Asunto: TRAMITE PARA APROBACION DEL DISEÑO FOTOMETRICO DEL PROYECTO "ACTUALIZACIÓN, AJUSTES Y COMPLEMENTACIÓN DE LA FACTIBILIDAD Y LOS ESTUDIOS Y DISEÑOS DEL CABLE AÉREO EN SAN CRISTOBAL, EN BOGOTA D.C."

A continuación, nos permitimos remitir a Usted, respuestas a sus observaciones del diseño fotométrico del proyecto CABLE AEREO SAN CRISTOBAL ENTREGA 3, con el fin de continuar el proceso de revisión y aprobación del mismo.

3. OBSERVACIONES CABLE SAN CRISTOBAL ENTREGA 3

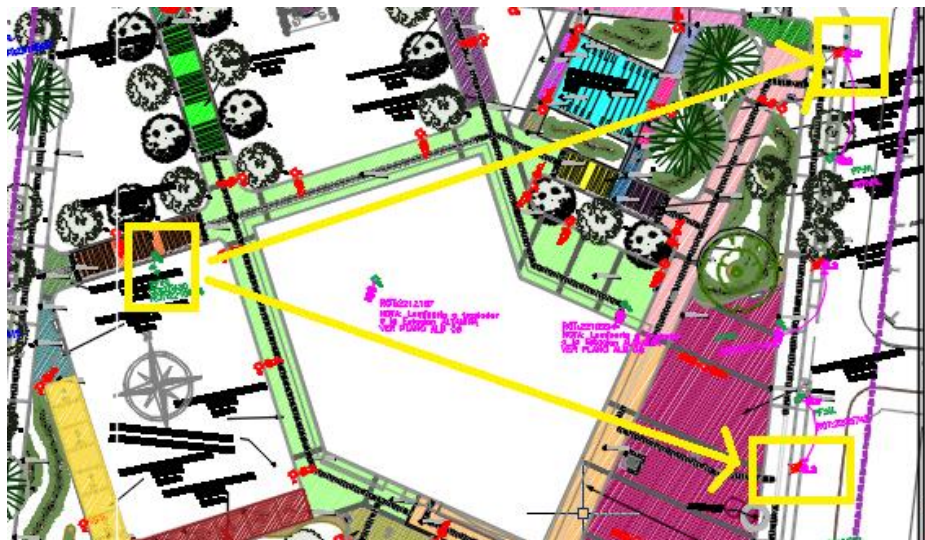
1. Según se indica en la respuesta a las observaciones 2, las luminarias de las vías serán las LED existentes, por lo tanto, no se requiere incluirlas como luminarias proyectadas. Se sugiere retirar dicho ítem del cuadro de cantidades en el archivo Excel y del cuadro de cantidades de los planos. Se recalca la importancia de reutilizar todas las luminarias LED existentes, de ser posible, en el caso de que haya luminarias LED que se deban retirar y no sea posible reutilizarlas en el proyecto, se debe adjuntar archivo Excel con la información técnica, dirección, rotulo etc.

A SLCS V07 - NW	63.2W	32LEDs	7	7		
A SLCS V07 - NW	66W	32LEDs	15	8		
				9		
LUMINARIA SLCS LED 66W 32 LED 8686 lm				9	6	15
LUMINARIAS EN VÍAS QUE NO DEBEN CONTAR COMO PROYECTADAS				11		
				12

R/ Se acoge la observación y modifica el cuadro de cantidades en los planos correspondientes al proponente ALBOR.

Se incluye archivo Excel con la información requerida de la luminaria a retirar.

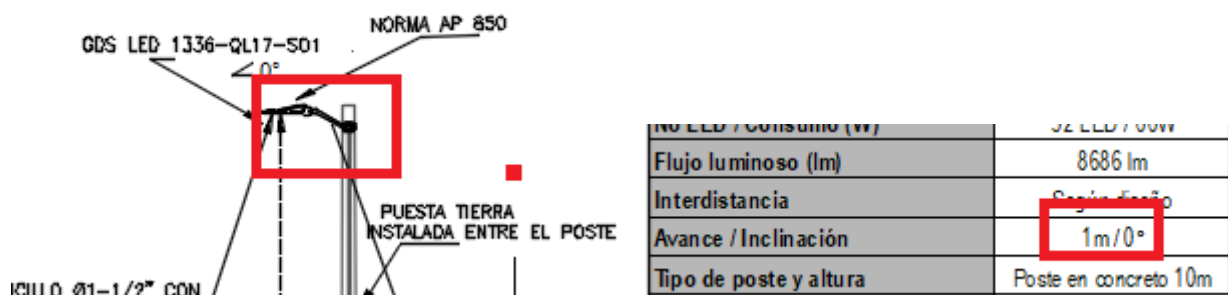
3. Ajustar la convención y nombre para poste de alumbrado público en concreto de 10m, según lo indica la convención del rótulo de la UAESP.

POSTE	CONVENCION	CANTIDAD
POSTE DE CONCRETO 10m TIPO LINEA 510KGS - BRAZO 1,5m		8

R/ Se acoge la observación y se ajusta las convenciones de poste y luminaria en los cuadros resúmenes de los planos viales Victoria y Altamira.
